*Association « le Chabot »
de Protection des Rivières
Ariégeoises*

Contribution du Comité Écologique Ariégeois et du Chabot pour l'enquête d'utilité publique de mars 2016 pour la réalisation de travaux coordonnés dans le lit et la berge du Salat à Seix

Pièce jointe n° 9 :

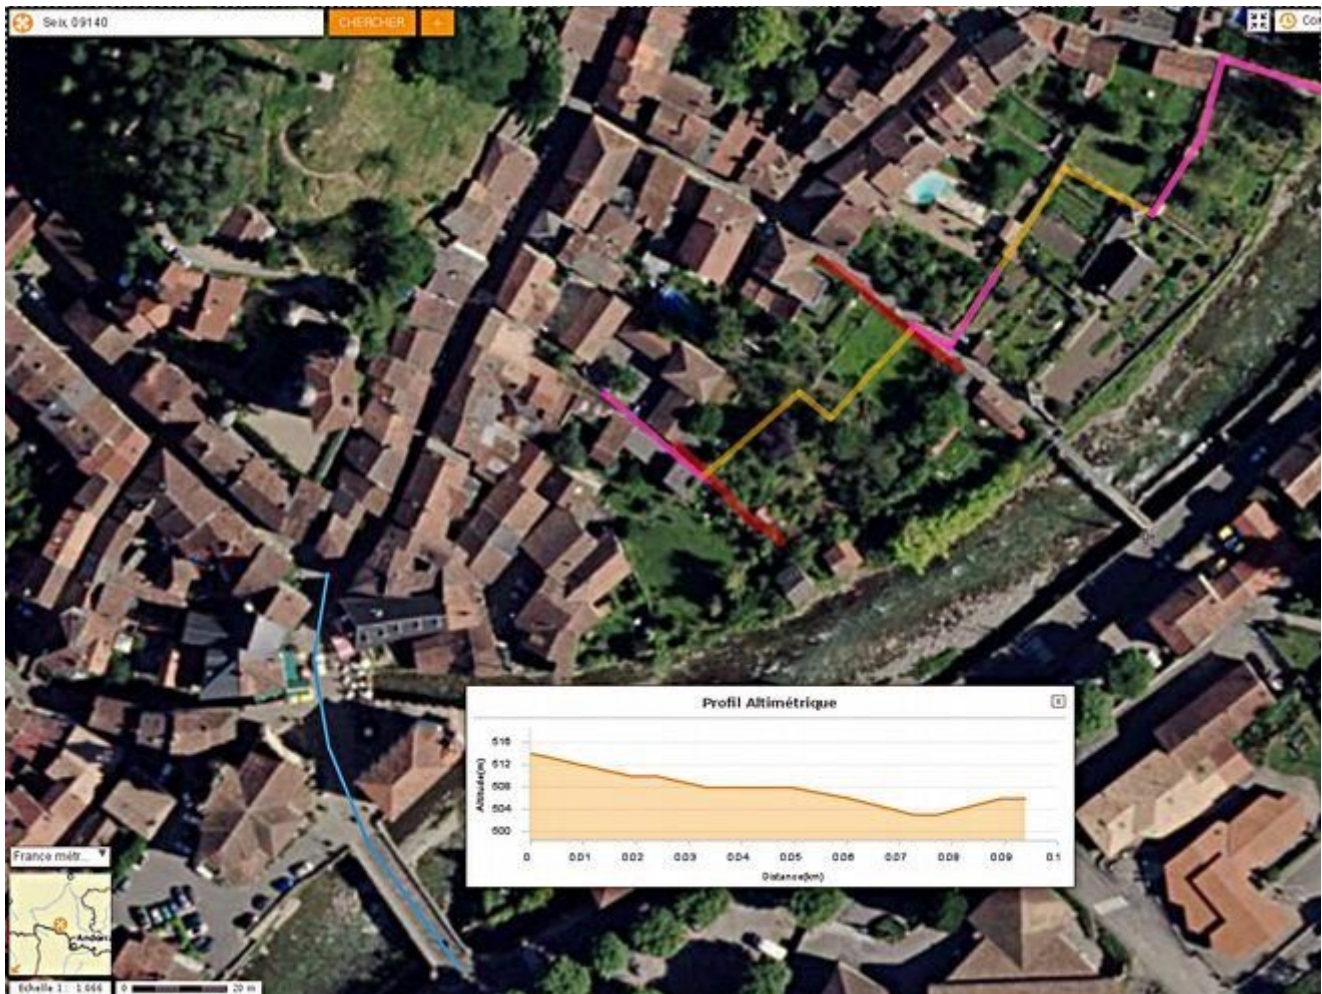
proposition du CEA pour le cheminement de la conduite.

D'autres cheminements plus rectilignes sont certainement possibles. Celui qui suivrait la limite de la zone inondable serait probablement le plus adapté.

En rouge les murs avec portes ; en rose passage sur l'emprise de la voirie communale ; en jaune passage sur du terrain privé (?).

En bleu clair à gauche le tracé du profil altimétrique depuis la boulangerie en passant devant l'église et par le pont. Le creux de la courbe correspond au lit du Salat, le pont n'est pas pris en compte par Géoportail.

La pente semble être suffisante pour un passage par le pont en gravitaire.
